V-3 CONCLUSIONES

**Córdoba, Abril 2.011
Giménez Soldevilla Asociados S.L.P.**

Calle Cerro Nº53

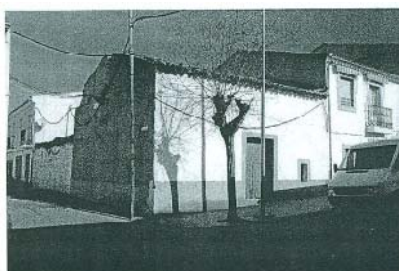
Vivienda unifamiliar entre medianeras protegida en el Categoría II, recogida como Cerro nº55.

La vivienda unifamiliar se encontraba en ruina total. El propietario ha tomado la decisión de derribarla conservado la fachada principal y la medianera que recae en la Calle Málaga. Tendrá que reconstruirla, construyendo los elementos que ha demolido.

Debe eliminarse la protección.
